## 改善箇所説明図

### 基準不適合発生箇所

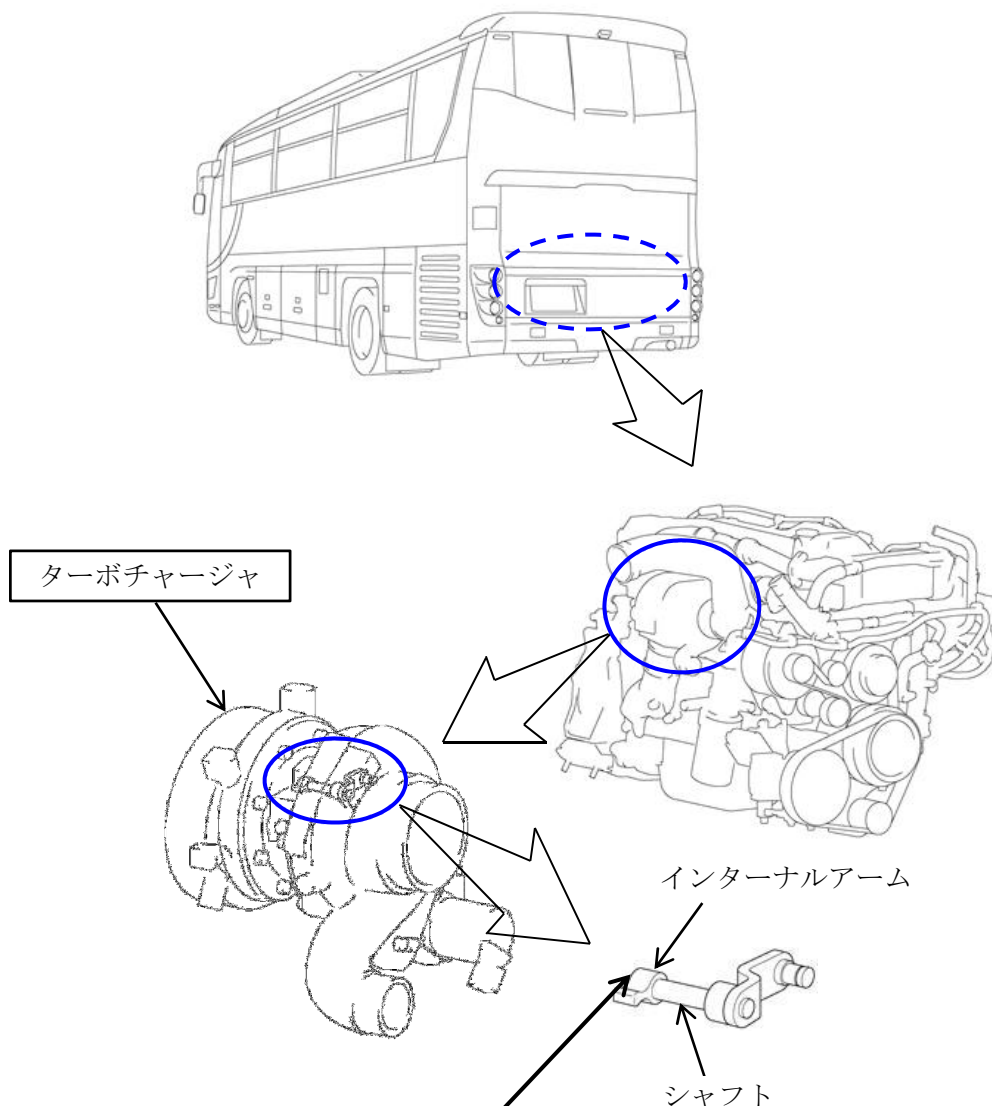
注：  内は交換する部品を示す。

大型・中型バスの原動機において、ターボチャージャの可変ノズルを作動させるインターナルアームとシャフトの溶接部の強度が不足しているため、アクチュエータの駆動により当該溶接部がねじられ、可変ノズルの位置がずれることがある。そのため、吸入空気量が不足して、原動機の出力低下や回転が不安定となり、最悪の場合、走行中エンストし再始動できなくなるおそれがある。

全車両、ターボチャージャを対策品に交換する。

識別 : 改善済車両にはシリンダヘッドカバーに白色ペイントを塗布する。
